OFICIO ELECTRÓNICO

ORD. N° : 2254
ANT. : PROYECTO DE PAVIMENTACIÓN DEL COLEGIO MODULAR EN CALLES OFICINA ANITA Y OFICINA PODEROSA, ANTOFAGASTA.
MAT. : ENVÍA OBSERVACIONES A PROYECTO DE PAVIMENTACIÓN DEL COLEGIO MODULAR EN CALLES OFICINA ANITA Y OFICINA PODEROSA, ANTOFAGASTA.
ADJ. : No Hay

Antofagasta, 08 septiembre 2025

Figura 2

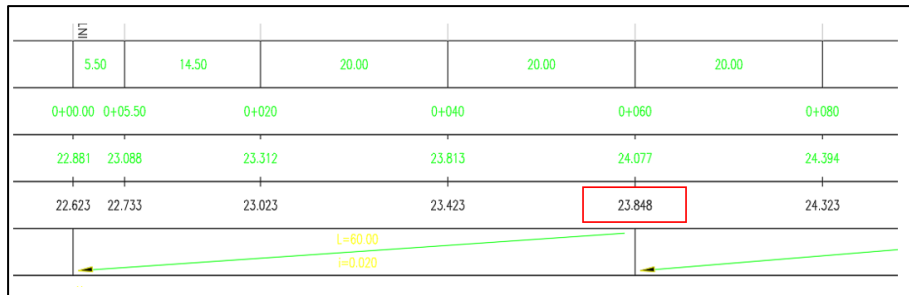
- Se sugiere denominar cada punto de manera diferenciada para facilitar su identificación. (ejemplo: P0, P1, P2. etc.)
- Corregir las longitudes indicadas en "curvas horizontales" en todos los perfiles longitudinales.
- Revisar las cotas de rasante de los perfiles. Por ejemplo, en el punto P5 del perfil longitudinal de la caletera, la cota no coincide con lo indicado en diseño geométrico. (ver figura 2)
